**BT 0432**  
**12.02.99**

Assunto: **Novo termostato de Degelo (Bimetal)**  
Modelos: **BRM37A e BRM33A**  
Marca: **Brastemp**

### 3.1 - Foto 1 - Bimetal Antigo / Novo

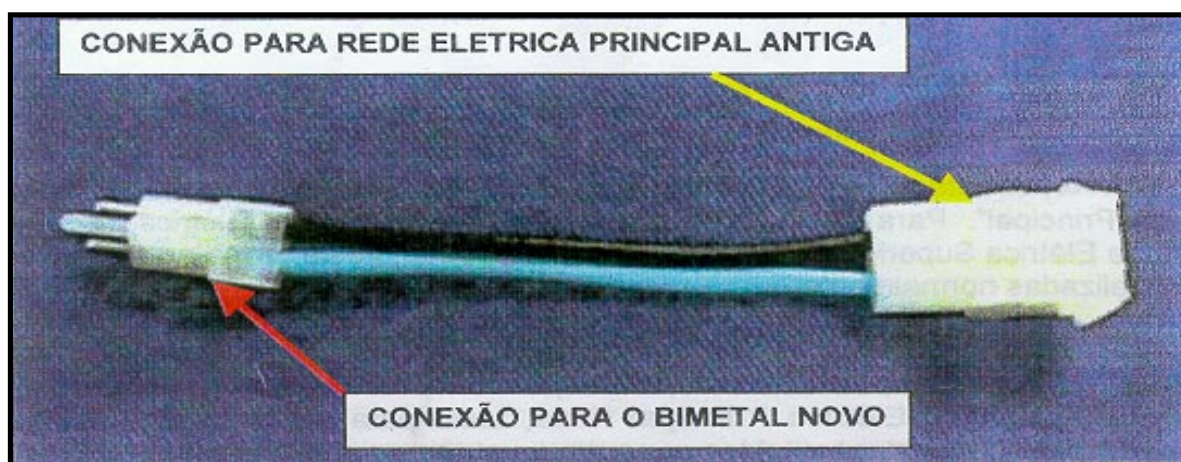
A fim de tornarmos o Sistema de Degelo dos produtos em referência mais robusto, estamos alterando a especificação do Termostato de Degelo (Bimetal) passando a Temperatura de Abertura de 10°C para 15°C, mas a Temperatura de Fechamento permanece a mesma (-06°C).

A fim de impossibilitar montagens incorretas, o conector do Bimetal também foi modificado passando a ser idêntico ao utilizado nos modelos BRM/BRG43A e CRM42A. Com isto a partir de fevereiro padronizamos o Bimetal de todos os Novos modelos Frost-Free Brastemp e Consul.

Para produtos fabricados anteriores a este mês, ou seja, Conector do Bimetal Antigo (ver foto 1 item Anexos) e Rede Elétrica Principal Antiga, sempre que necessário a troca destes componentes, siga as instruções abaixo:

Troca de Bimetal; solicite o "Novo Bimetal" (ver foto 1 item Anexos) e acrescente ao mesmo o "Chicote de Interligação" (ver foto 2 item Anexos), só assim, possibilitará a sua utilização.

Para produtos fabricados após este mês, ou seja, Conector do Bimetal Novo (ver foto 1 item Anexos) e Rede Elétrica Principal Nova, tanto para os casos de troca de Bimetal como Gabinete, basta substitui-los por outro igual, ou seja, componentes com os códigos novos informados no item "Peças de Reposição" deste Boletim.

3.2 - Foto 3 - Rede Elétrica Principal / Rede Elétrica Superior

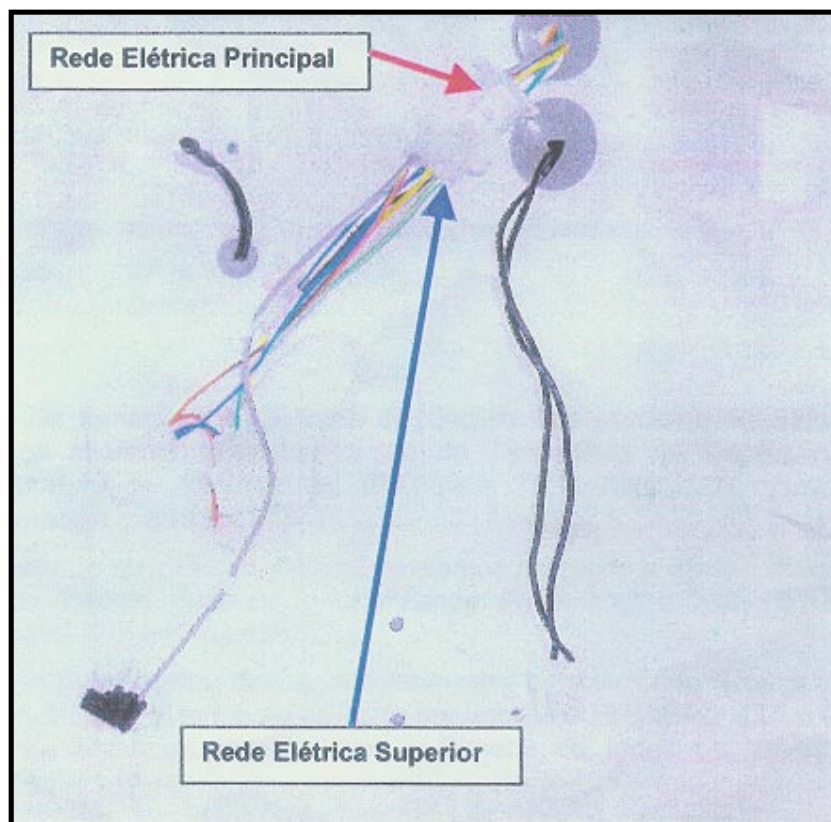
Em conjunto com esta modificação estamos alterando a Rede Elétrica Principal e incluindo a Rede Elétrica Superior, padronizando assim com o Sistema utilizado nos modelos BRM/BRG43A e CRM42A.

Troca de Gabinete; solicite o Gabinete, ao receber você notará que ele já possui a "Nova Rede Elétrica Pricipal". Para executar a montagem das Conexões Elétricas solicite também a Rede Elétrica Superior e o Adaptador para o Bimetal, desta forma as Conexões poderão ser realizadas normalmente.
